高浜発電所の使用済燃料乾式貯蔵施設の設置 に係る発電用原子炉設置変更許可申請書 に対する審査結果

令和 7 年 7 月

(1) 申請の概要

地盤の変位・変形等による
転倒・衝突

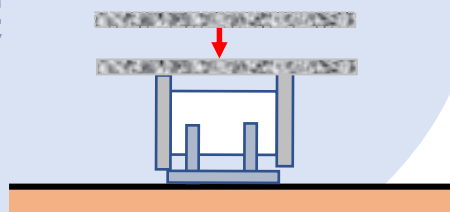
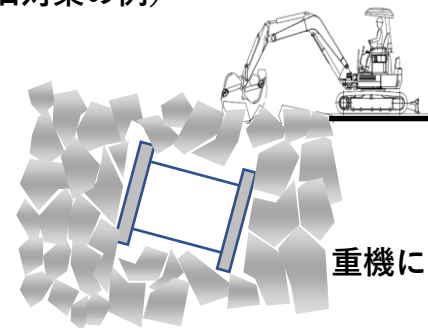
基礎等に固定せず、かつ、貯蔵用緩衝体を装着して設置し、地盤の変位・変形等により乾式貯蔵容器の転倒・衝突等が生じた場合でも、乾式貯蔵容器の安全機能が損なわれないよう設計する。

- 転倒・衝突と同時に告示地震力※¹が作用した場合でも、貯蔵用緩衝体が脱落せず、かつ、乾式貯蔵容器に生ずる応力等が型式証明特定兼用キャスクの設計条件を超えないよう貯蔵用緩衝体を設計する。
- 地盤の変位・変形等の不確かさを踏まえ、次の2つの事象が重畳して発生した場合でも、周辺公衆の受ける実効線量が線量限度(年間で1mSv)を超えないよう瓦礫の除去や放水等の応急復旧対策を用意する。

- ① 乾式貯蔵容器が損傷し、かつ、使用済燃料も損傷して、外部に放射線及び放射性物質が漏えいする事象
- ② 格納設備の全ての給排気口が完全に閉塞し、乾式貯蔵容器の除熱が阻害される事象

※1 既許可サイトにおける評価値や国内の観測例を包絡し大きな保守性を有するものとして、告示により全国一律で定められた静的地震力（加速度：水平2,300gal、鉛直1,600gal、速度：水平2m/s、鉛直1.4m/s）

審査方針※²に基づき、地盤の変位・変形等により乾式貯蔵容器の転倒・衝突等が生じた場合でも乾式貯蔵容器の安全機能が損なわれないよう設計する方針であることを確認した。

図 竜巻による波及的影響

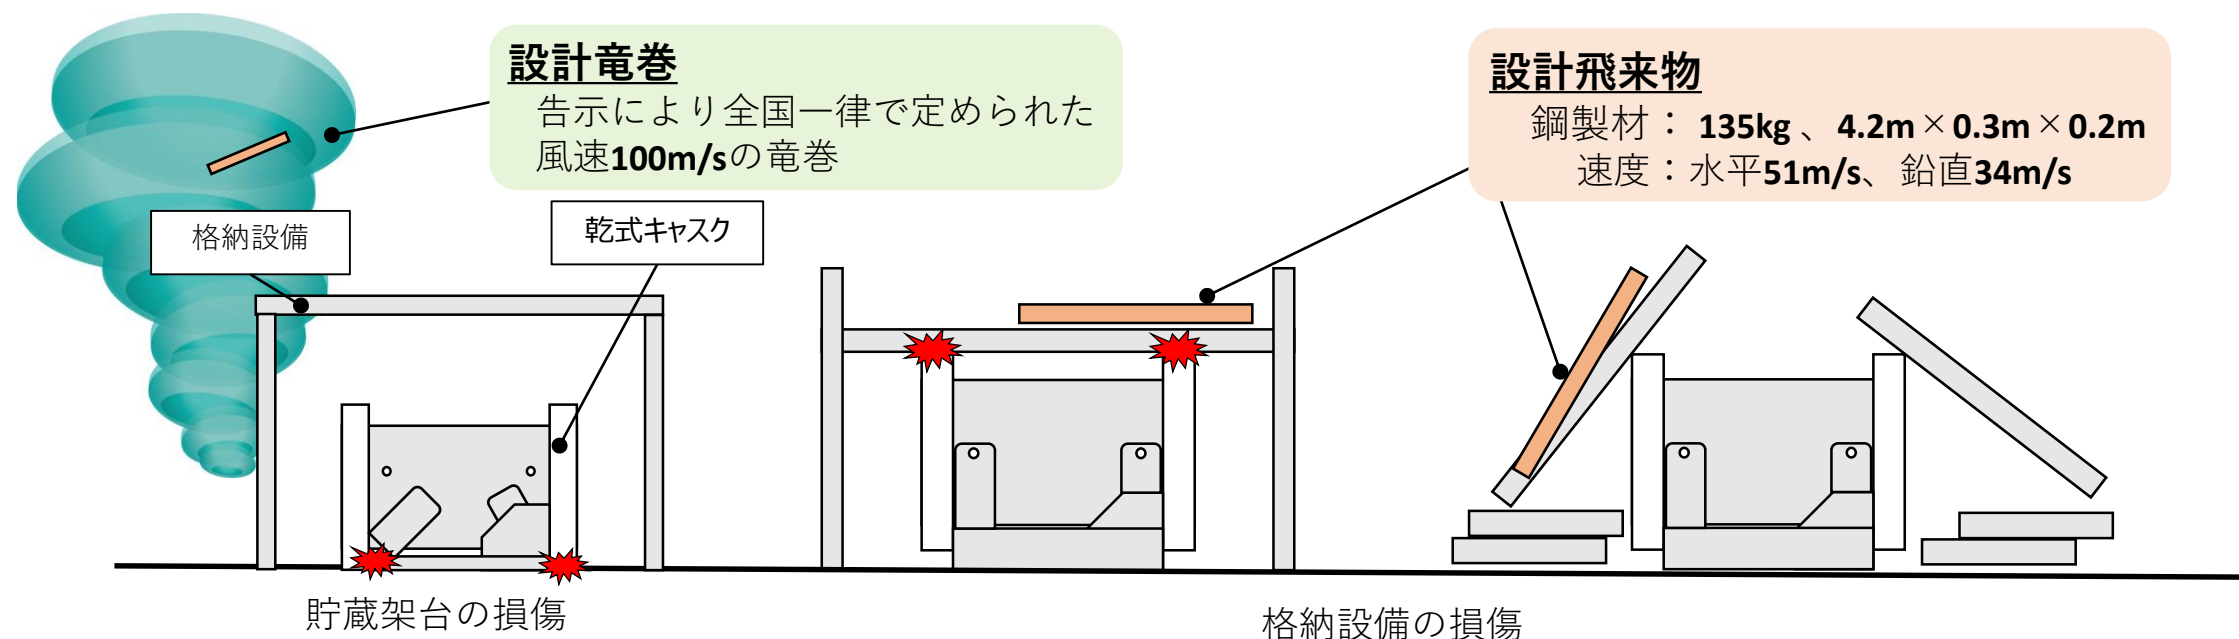
- 竜巻防護施設として乾式貯蔵容器を、波及的影響を及ぼし得る施設として格納設備及び貯蔵架台を選定する。
- 格納設備及び貯蔵架台が倒壊し、落下又は倒壊したコンクリートパネルが設計飛来物とともに衝突した場合でも、乾式貯蔵容器の安全機能を損なうことがないように貯蔵用緩衝体を設計する。
- 設計飛来物の条件が型式証明特定兼用キャスクの設計条件を超えないように、乾式貯蔵容器以外の施設等に対して固縛等の必要な飛来物発生防止対策を講ずる。
- 格納設備のコンクリートパネルは、設計飛来物の衝突による貫通及び裏面剥離を防止し、飛来物とならない設計とする。

乾式貯蔵容器の設計方針が兼用キャスク告示及び竜巻ガイドを踏まえたものであること、告示竜巻による乾式貯蔵容器の損傷を防止するための貯蔵用緩衝体を装着すること、乾式貯蔵容器以外の施設等に対して固縛等の必要な飛来物発生防止対策を講ずること等を確認した。
